Informe Consolidado de Solicitud de Aclaraciones, Rectificaciones y/o Ampliaciones a la Declaración de Impacto Ambiental del Proyecto "Parque Fotovoltaico Ostolazas"

Nombre del Titular : SOLAR TI CINCUENTA Y CINCO SPA.
Nombre del Representante Legal : Jaime Alberto Herrera Gallardo
Dirección : Av. Apoquindo 4700, piso 15, Las Condes

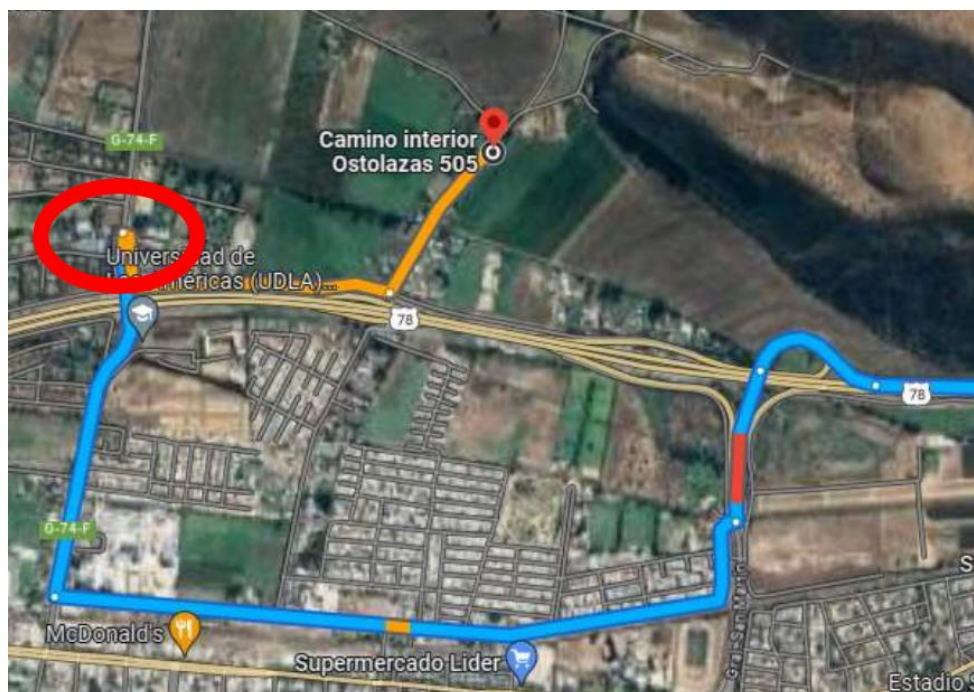
- b) Incorporar un análisis en los accesos considerando lo indicado en el punto 2.4.4 de la OGUC, verificando principalmente, la distancia hasta la intersección más próxima. Además, realizar análisis con modelación AutoTurn, con tal de verificar que los vehículos puedan realizar las maniobras de ingreso y egreso en simultáneo. Lo anterior para fase de construcción y operación.

- c) Detallar y aclarar el uso definido para cada acceso (por ejemplo, si el mismo acceso se usará para todas las fases del proyecto).

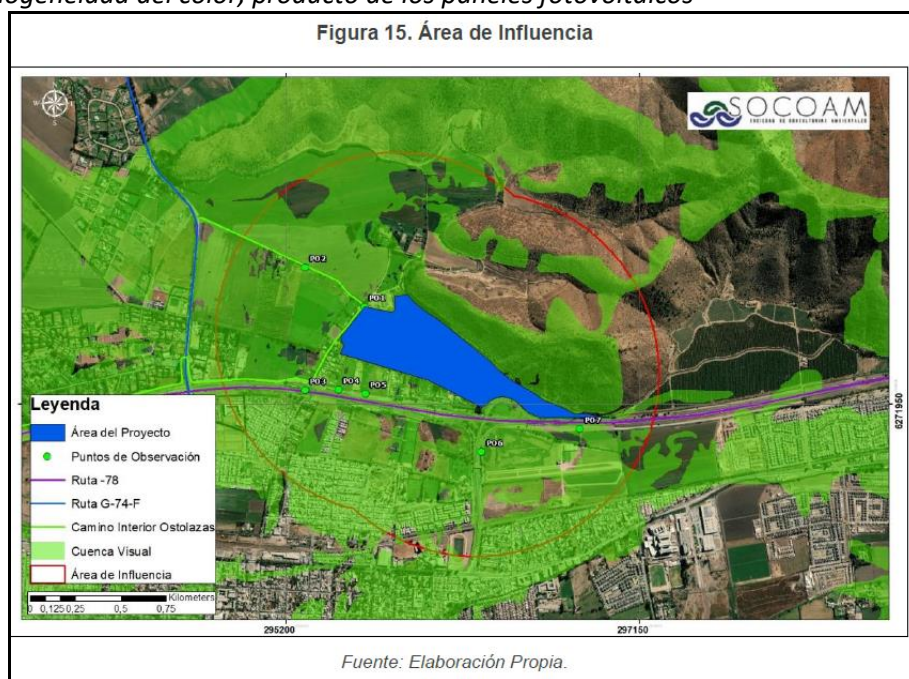
- 4.45 De acuerdo a lo mencionado en el punto 7 de la tabla 2.45 y la tabla 2.49 del Capítulo 2 de la DIA, se solicita al Titular identificar por su nombre a las áreas protegidas, sitios prioritarios para la conservación y humedales cercanos al proyecto, indicando la distancia a la que se encuentran del proyecto, mediante un plano a escala adecuada, cartografía digital en formato kmz justificando la no afectación de ellos por parte del proyecto, de acuerdo a lo establecido en el artículo 8 del RSEIA.
